固体廃棄物処理系固化装置の固化材変更等<補足説明資料> 比較表

島根2号炉 固化材変更（2021.9.15許可）	女川2号炉 固化材変更	差異理由
	<p>女川原子力発電所2号炉 設置許可基準規則等への適合性について (固体廃棄物処理系固化装置の固化材変更等) <補足説明資料></p> <p>2023年9月 東北電力株式会社</p> <p>目次</p> <ol style="list-style-type: none"> 1. 変更の目的及び概要 2. 原子炉設置変更許可申請書の変更概要 3. 固体廃棄物処理系の概要 4. 固化装置の変更概要 5. 本変更による放射性廃棄物の貯蔵及び貯蔵保管への影響について 6. 本変更による放射線業務従事者が受ける放射線量について 7. 本変更工程について <p>添付1 基準適合のための設計方針</p>	<ul style="list-style-type: none"> ・記載表現の相違 ・設備名称の相違 ・記載表現の相違 ・記載表現の相違 ・資料構成の相違 (女川は添付1で説明(「東海第二の圧縮減容装置の設置」)を参考にした) ・資料番号の相違 ・記載表現の相違 ・記載表現の相違 (「東海第二の圧縮減容装置の設置」を参考に基準適合性を整理) ・記載方針の相違 (設置許可基準規則への適合性の説明は5.及び7.に記載。技術基準規則への適合性は設工認断面での確認事項のため、記載してい

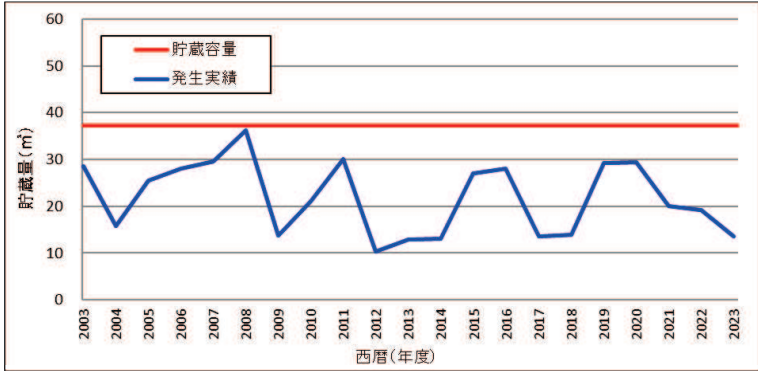
島根 2号炉 固化材変更（2021.9.15許可）	女川 2号炉 固化材変更	差異理由															
	<p>固化装置の固化材変更に伴う床・化学濃縮廃液の発生量、ランドリドレン処理系の蒸発濃縮装置から発生する濃縮廃液（以下「ランドリ濃縮廃液」という。）の発生量、使用済粒状樹脂の発生量と、これらの廃棄物をセメント固化式固化装置及びセメント固化式固化装置（1号及び2号炉共用）で固化材（セメント）と混合し固化した際のドラム缶の発生量を第4-3表に示す。</p> <p>第4-3表 床・化学濃縮廃液、ランドリ濃縮廃液、使用済粒状樹脂及びドラム缶の発生量</p>

<table><tr> <th>種類</th> <th>発生量</th> <th>推定根拠</th> </tr><tr> <td>床・化学濃縮廃液</td> <td>約 70m³/年</td> <td>固化材の変更に伴い、床・化学濃縮廃液の発生量は減少（66.5m³→63.7m³）するが、その減少量は僅かであることから、発生量は約 70m³（66.5m³）から変更しない。</td> </tr><tr> <td>ドラム缶</td> <td>約 830 本/年</td> <td> 床・化学濃縮廃液： ドラム缶 1 本あたりの充填量約 140L/本 （年間あたり約 480 本製作） ランドリ濃縮廃液： ドラム缶 1 本あたりの充填量約 111L/本 （年間あたり約 120 本製作）※ 使用済粒状樹脂： ドラム缶 1 本あたりの充填量約 25kg-dry/本 （年間あたり約 230 本製作） </td> </tr></table>

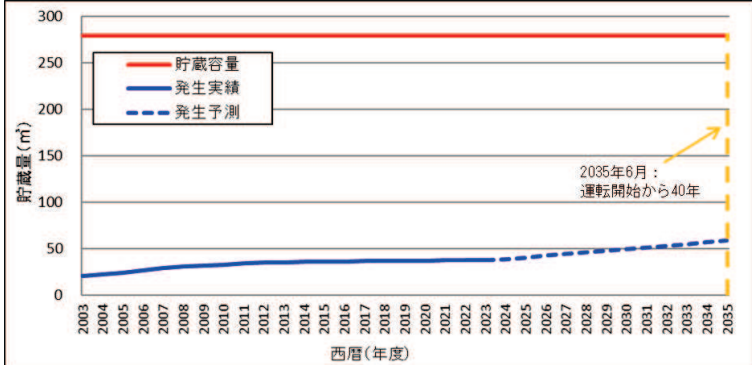
島根2号炉 固化材変更（2021.9.15許可）	女川2号炉 固化材変更	差異理由
	<p>(2) ランドリ濃縮廃液</p> <p>ランドリ濃縮廃液は、セメント固化式固化装置（1号及び2号炉共用）（以下「1号炉セメント固化式固化装置」という。）又はプラスチック固化式固化装置で処理できる設計としているが、本変更に伴いプラスチック固化式固化装置での処理を取り止める。</p> <p>ランドリ濃縮廃液は、これまでプラスチック固化式固化装置による処理実績はなく、セメント固化式固化装置（1号及び2号炉共用）のみで処理しており、今後もセメント固化式固化装置（1号及び2号炉共用）により固化処理することから、適切に貯蔵及び貯蔵保管できる（第5-2図参照）。</p>  <p>第5-2図 濃縮廃液貯蔵タンク（ランドリドレン）の貯蔵量推移実績</p> <p>(3) 使用済粒状樹脂</p> <p>使用済粒状樹脂は、使用済樹脂貯蔵槽で貯蔵しており、これまで固化等の処理実績はない。</p> <p>これまでの受入実績による発生量予測*を踏まえると、使用済樹脂貯蔵槽の貯蔵量は2032年度には貯蔵容量に達すると予測されるが、貯蔵容量到達前にセメント固化式固化装置を設置することから、適切に貯蔵及び貯蔵保管できる（第5-3図参照）。</p> <p>また、使用済粒状樹脂の設置許可上の推定発生量約15 m³/年をセメント固化式固化装置で固化処理するのに要する日数は約80日であり、床・化学濃縮廃液の固化処理日数と合わせても約200日であることから、十分処理可能である（第5-1表参照）。</p> <p>固化材の変更に伴い、使用済粒状樹脂の固化処理によるドラム缶の発生本数は増加する（約60本/年→約230本/年）が、雑固体廃棄物の焼却処理により、放射性廃棄物の貯蔵保管量の低減を図るとともに、低レベル放射性廃棄物埋設センターへの搬出により、固体廃棄物貯蔵所（貯蔵保管容量約55,000本（200Lドラム缶相当））において放射性廃棄物を適切に貯蔵保管することができる（第5-5図参照）。</p> <p>※ 発生量予測</p> <ul style="list-style-type: none"> ・2号炉再稼働前：0.33m³/月 + 復水脱塩装置全6塔の交換 48.6m³（8.1m³/塔×6塔） ・2号炉再稼働後：0.74m³/月 	<p>・設計方針の相違（女川2号ではランドリ濃縮廃液をセメント固化する設計としているが、島根2号では焼却する設計としているため記載していない）</p> <p>・記載表現の相違</p> <p>・記載表現の相違</p> <p>・運用の相違</p> <p>・設計方針の相違</p> <p>・運用の相違</p> <p>・資料構成の相違（島根は発生量予測の数値を記載していない）</p>

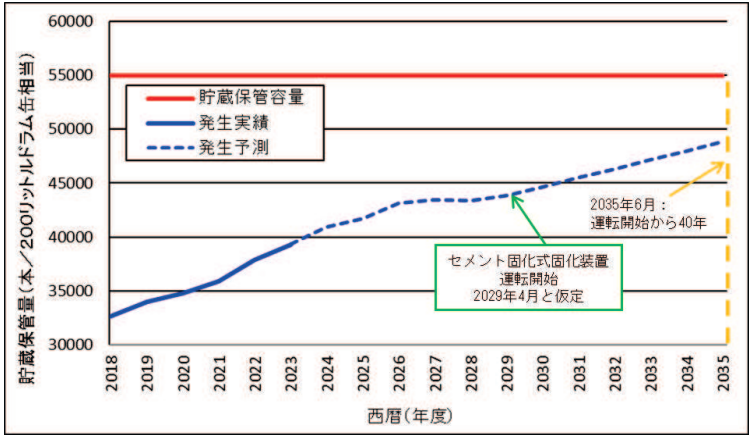
島根2号炉 固化材変更（2021.9.15許可）	女川2号炉 固化材変更	差異理由
		・記載位置の相違 （女川2号の5. （3）に相当）
